Memorando
DSH- 1218-2021

Asunto: Informe de Inspección técnica a Proyecto Categoría II, titulado **“ALAMEDAS DEL VALLE”**

INFORME TECNICO DE INSPECCIÓN
N°111-2021
EIA ALAMEDAS DEL VALLE

Inspección De Campo
IDENTIFICACIÓN DE FUENTE HÍDRICA

Imagen 2. Análisis Multitemporal

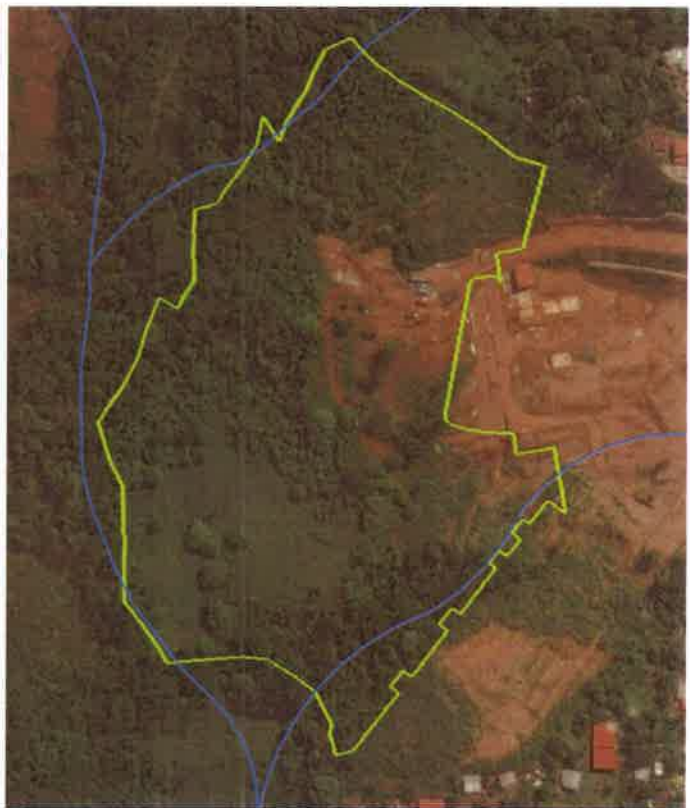
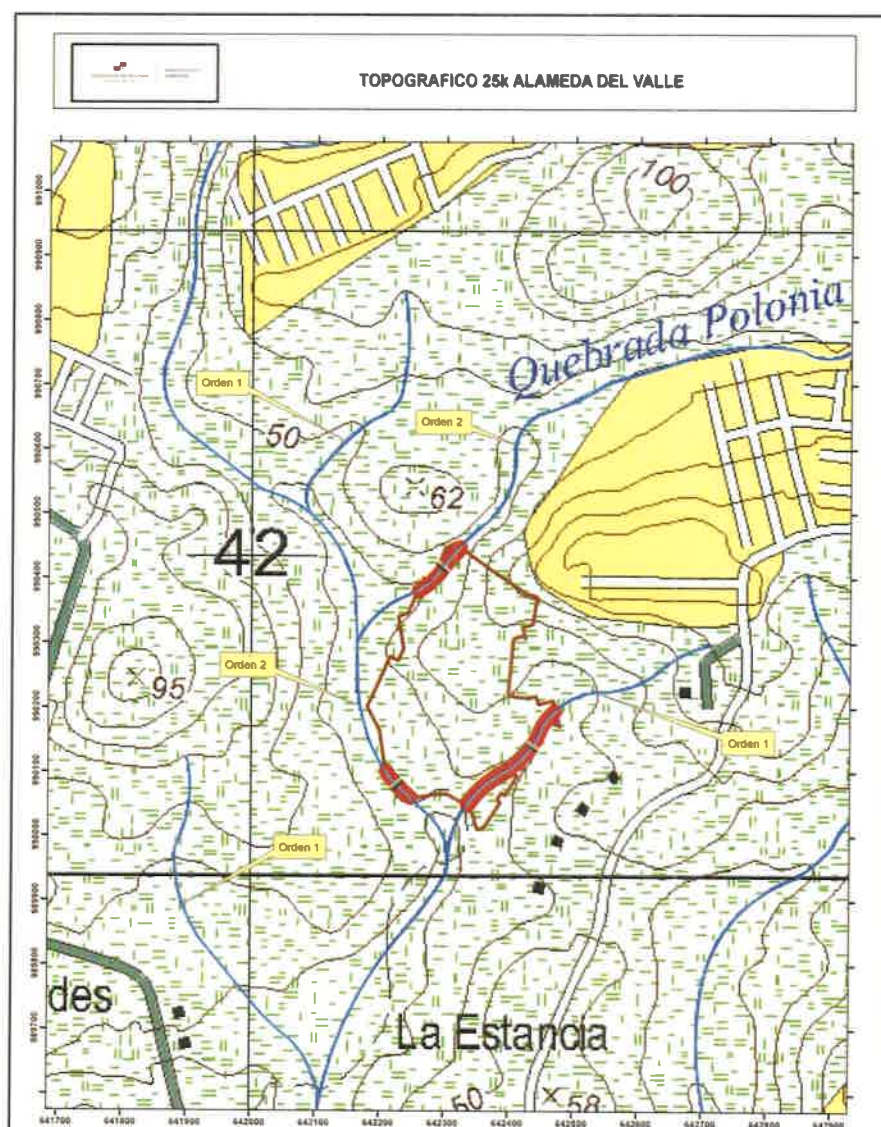
Se realizó un análisis de tres periodos anuales: año 2008, 2016 y 2018 utilizando Google Earth, los cuales permitieron comparar la variación de las coberturas vegetales dentro del área del polígono del proyecto, en especial la zona sur, donde se ha identificado el curso de una fuente hídrica (hoja cartográfica 1:25,000). La disminución de este Bosque se ve afectada por los trabajos de maquinarias en proyectos aledaños que pretenden rellenar y nivelar sus áreas para la construcción de viviendas.
